VER. PROJ. – STR – 004/2025 – 071

Assunto: Projeto executivo

Referência: CO071/2024DT - CONTRATAÇÃO INTEGRADA DE EMPRESA PARA ELABORAÇÃO DOS PROJETOS BÁSICO E EXECUTIVO E EXECUÇÃO DAS OBRAS DE RESTAURAÇÃO EM WHITETOPPING NA PRC-280, ENTRE CLEVELÂNDIA E PATO BRANCO, NUMA EXTENSÃO DE 37,49 KM.

Figura 1 - Etiqueta localizada na estaca 2746+2,50, indicando estaca 2743+15,00

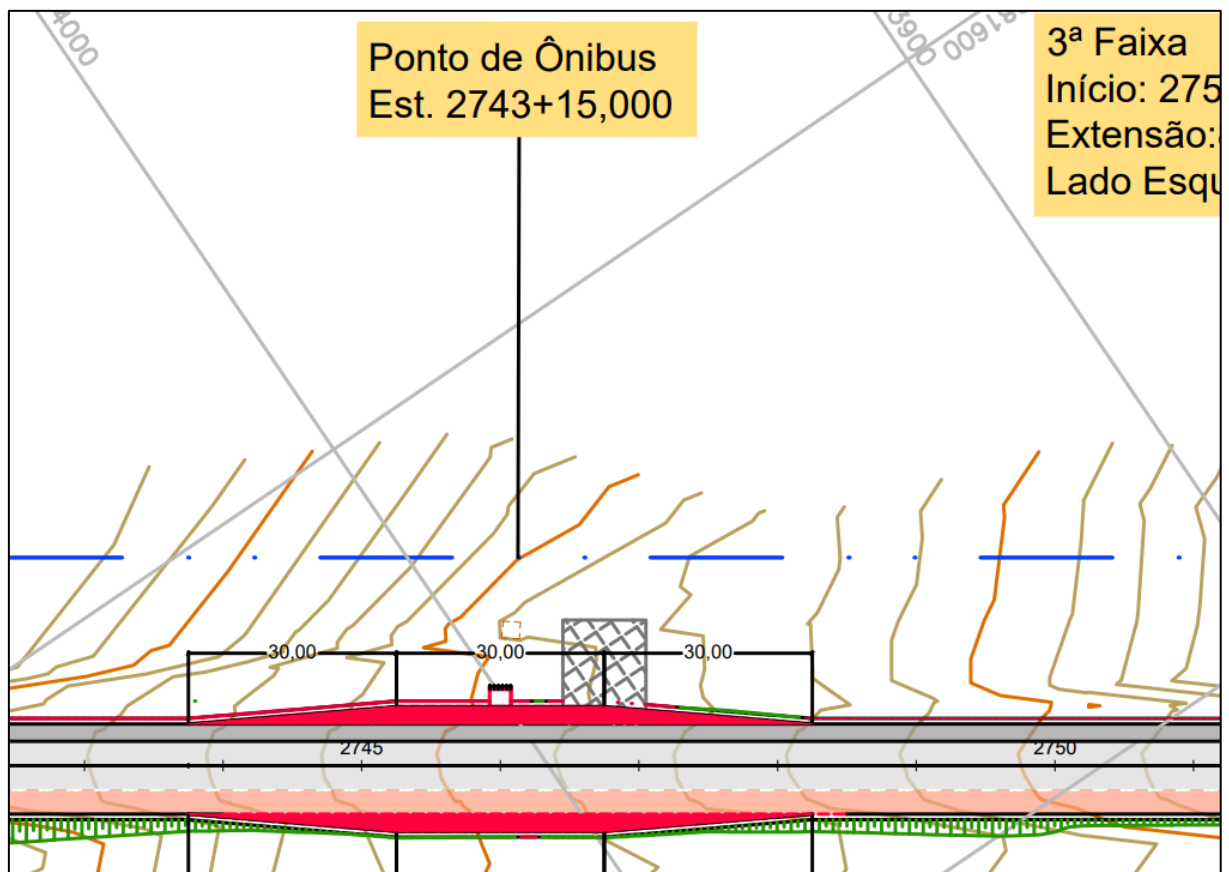
As etiquetas das paradas de ônibus ficaram confusas e não seguiu o mesmo padrão do projeto básico onde indicava o meio da parada de ônibus, e no projeto executivo indica o início da parada de ônibus, porém a etiqueta está no meio da parada, como pode ser observado na imagem abaixo:

Conforme exposto acima solicitamos que seja corrigido as etiquetas com o mesmo padrão que foi desenvolvido o projeto básico.

Figura 2 – Representação de elementos com a mesma cor

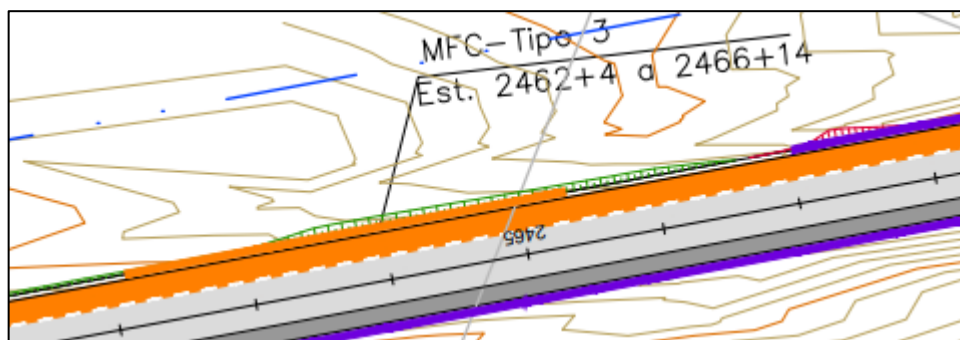
Solicitamos que seja mantido a cor da representação das faixas adicionais, a mesma cor do projeto básico, visto que a cor utilizada no projeto executivo ficou a mesma do meio-fio, dificultando a interpretação. Como pode ser observado na imagem a seguir:

Figura 3 - Indicação de meio-fio do lado alto da elevação da curva

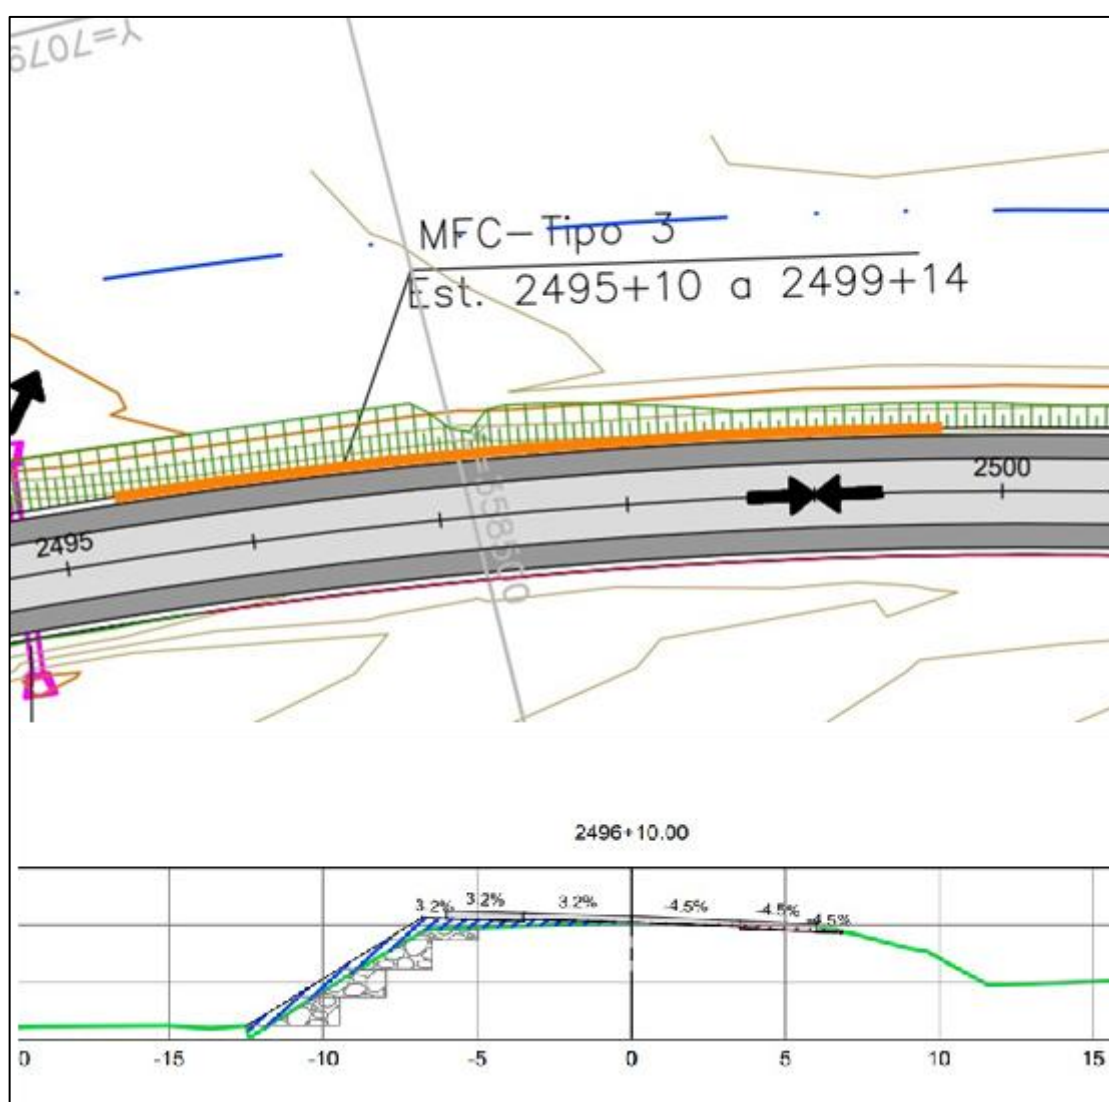
Outro fator relevante a localização de meio-fio, foi identificado que existe dispositivos que estão projetados em uma curva, porém do lado externo da curva, ou seja, no ponto alto da superelevação, conforme pode ser observado na imagem a seguir:

Figura 4 – Indicação de elementos de drenagem

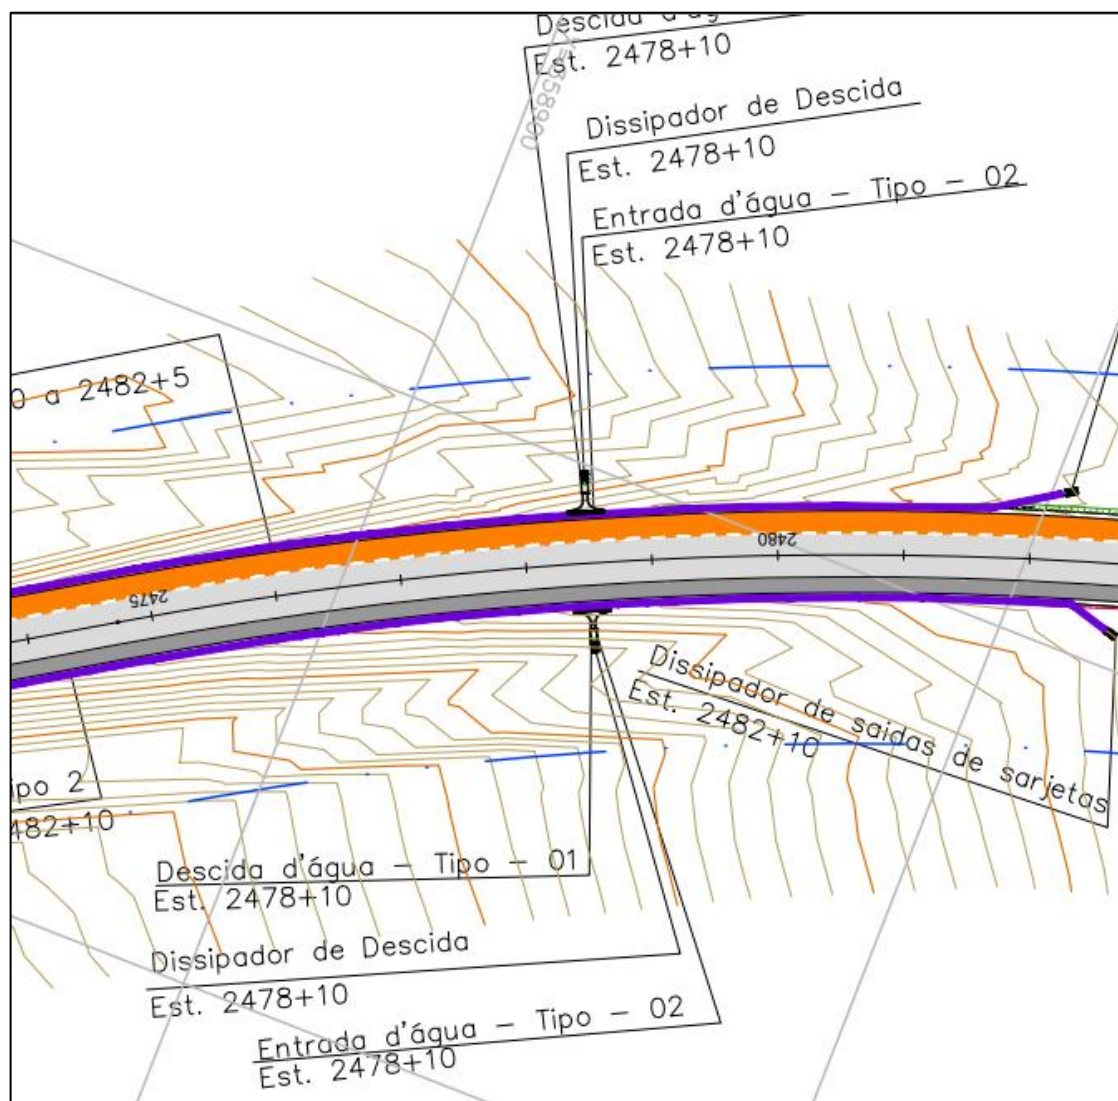
Para que o projeto de drenagem seja mais bem avaliado, por esta supervisão é necessária uma revisão minuciosa por parte do CONSÓRCIO SANCHES TRIPOLONI – CONSOL, visto que este contém muita poluição e não conseguimos distinguir qual é o

dispositivo correto que está sendo proposto para o local, bem como alguns estão perdidos no projeto. Como pode ser observado na imagem a seguir, onde é projetado em cada lado da rodovia uma entrada d'água, uma descida d'água e um dissipador no meio da sarjeta:

Desta maneira o projeto de drenagem é devolvido ao consórcio para uma revisão completa, mas que não seja feita nenhuma alteração do que já foi definido com a fiscalização, apenas corrija os erros de projeto. Reforçando que os erros apontados acima são apenas exemplos existe em outros locais do projeto o mesmo tipo de erro.

Figura 5 - Seções do projeto de terraplenagem

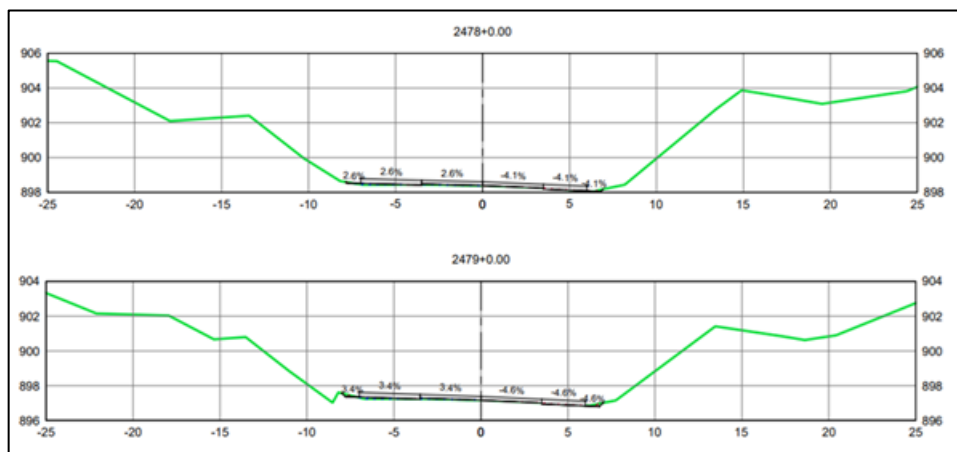
Neste mesmo ponto as seções terraplenagem indicam que é talude de corte em ambos os lados da rodovia, como pode ser observado na imagem a seguir:
